**Verslag huishoudelijke elektrische installatie op laagspanning en zeer lage spanning****Algemeen:**

Referentie: <b>003-20260521-02</b>	Datum controle: <b>21/05/2026</b>
Keurder: <b>003</b>

Eigenaar: <b>Onbekend</b>	EAN-code: <b>Onbekend</b>
Adres installatie: <b>Heidestraat 21 bus 1, 1742 - Sint-Katherina-Lombeek</b>	Nummer teller(s): <b>8801645</b>
Distributienetbeheerder installatie: <b>Fluvius</b>	
Datum uitvoering installatie:	<input type="checkbox"/> Vóór 01/10/1981 <input checked="" type="checkbox"/> Tussen 01/10/1981 en 01/06/2020 <input type="checkbox"/> Vanaf 01/06/2020
Type:	<input checked="" type="checkbox"/> Woonenheid <input type="checkbox"/> Niet-huishoudelijk <input type="checkbox"/> PV <input type="checkbox"/> Batterij <input type="checkbox"/> Laadpaal

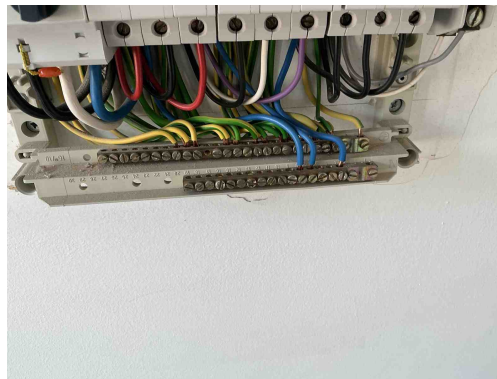
Inbreuk(en):

**T21** - Het elektrisch materieel is niet geplaatst volgens de voorschriften van de fabrikant/ regels van goed vakmanschap . (Boek 1: 1.4.1.3)

*Opmerking: Ophangvijzen bord niet afgedekt*

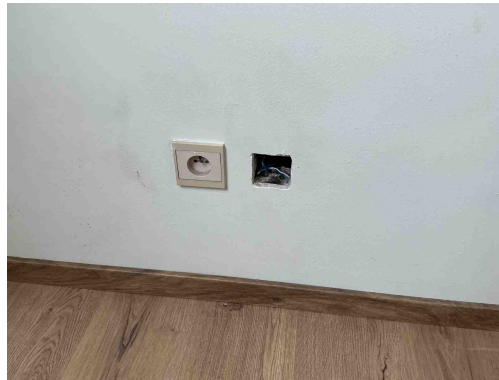
Inbreuk(en):

**A09** - De isolatie van de aardgeleider en/of beschermingsgeleider is niet gekenmerkt door de geel / groene kleurencombinatie (Boek 1: 5.4.3.3).

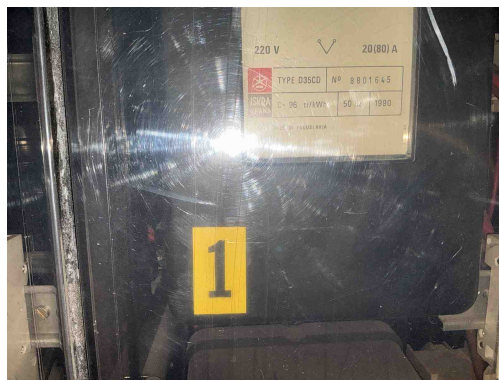
Inbreuk(en):

**T09** - Bepaalde contactdozen en/of schakelaars zijn beschadigd (Boek 1: 1.4.1.3).
